大型トラックの動力伝達装置のリコールについて

リコール届出番号2871

平成23年12月20日、UDトラックス株式会社は下記のリコールを国土交通大臣に届け出しました。

改善箇所説明図

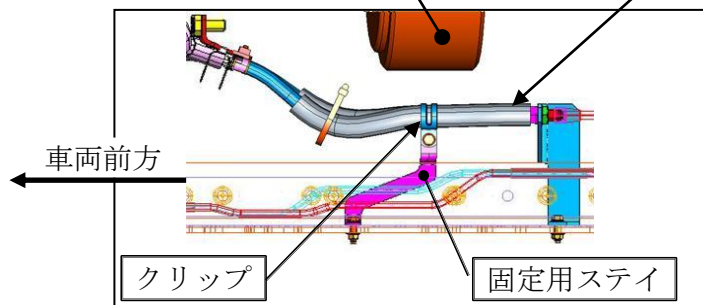
大型トラックの手動変速機において、オイルクーラホースの固定方法が不適切なため、走行中に車両に巻き上げられた異物が、オイルクーラホースに当たることによって当該ホースが変形し、リターダドラム（補助制動装置の回転部分）に干渉するものがある。そのため、そのままの状態で使用を続けると、当該ホースが損傷し、オイルが漏れて変速機内部が潤滑不良となり、最悪の場合、変速ができなくなり走行不能となるおそれがある。

全車両、オイルクーラホース固定用ステイ及びクリップを追加するとともに、オイルクーラホースを新品と交換する。

識別：手動変速機用オイルクーラホースの固定用ステイに、白色ペイントを塗布する。
